Tárgy: „0209-Margit körút - Tölgyfa utca” BUBI állomás áthelyezése

A Magyar Kerékpárosklub Bel-budai területi szervezete a 2019 június 05-i bejárás alapján az alábbi észrevételeket teszi a „0209-Margit körút - Tölgyfa utca” gyűjtőállomás áthelyezésére javasolt helyszínekkel kapcsolatban:

“C” helyszín

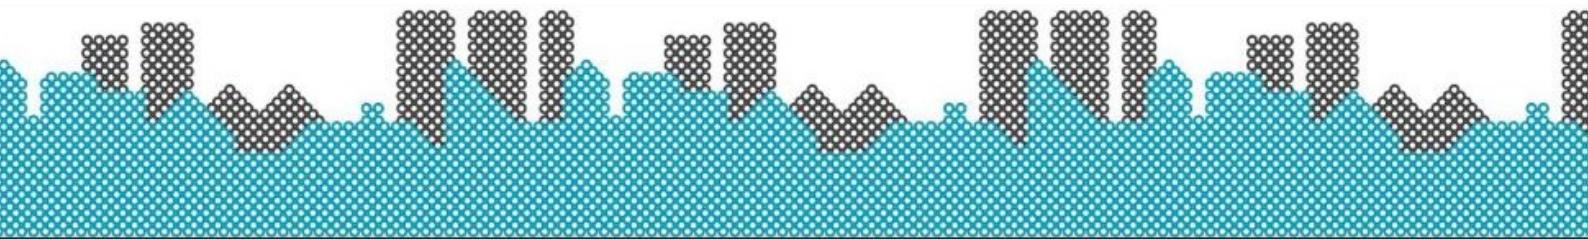
- Jól látható a 17-es, 19-es, 41-es villamosokról leszálló utasok számára.
- A meglévő gyalogos és kerékpáros zóna révén viszonylag jó kapcsolatokkal rendelkezik a Margit körúttal és a Margit hídra és a rakpartra vezető kerékpárúttal
- A meglévő kerékpártámaszok áthelyezhetők az “A” helyszínre, ami az ott tapasztalható szabálytalan parkolásra megoldást nyújt.
